ZP/15/2024/TPZN

ZESTAW NR 3

Dotyczy: zapytania do treści Specyfikacji Warunków Zamówienia z dnia: 14.01.2025 r. do postępowania na zadanie pn.: **Budowa krytych kortów tenisowych Akademii Wychowania Fizycznego w Katowicach” (przetarg nr 1)**

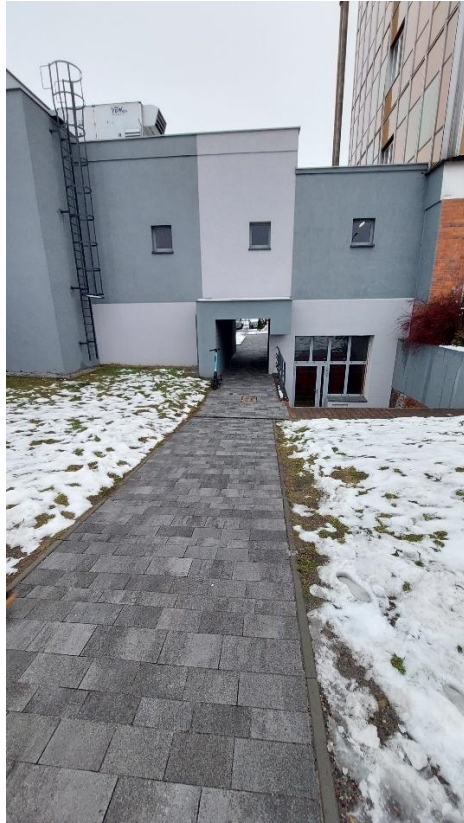
**Pytanie 5:** Z jakiej kostki brukowej betonowej (kolor, grubość) ma być wykonana komunikacja piesza, kołowa i wszelkie utwardzenia?

**Odpowiedź 5:** Typ kostki brukowej powinien być dobrany do funkcji powierzchni (chodnik; parking), Zamawiający oczekuje ułożenia kostki o grubości nie mniejszej niż 8 cm. W zakresie kolorystyki i kształtu Zamawiający oczekuje że kostka dla komunikacji pieszej będzie nawiązywała do kostki zastosowanej przy budynku Centrum Badawczo-Rozwojowego (CBR) znajdującego na terenie Kampusu AWF. Intencją Zamawiającego jest uzyskanie jednolitego wyglądu wszystkich sukcesywnie remontowanych nawierzchni utwardzonych. Zdjęcia poglądowe poniżej:
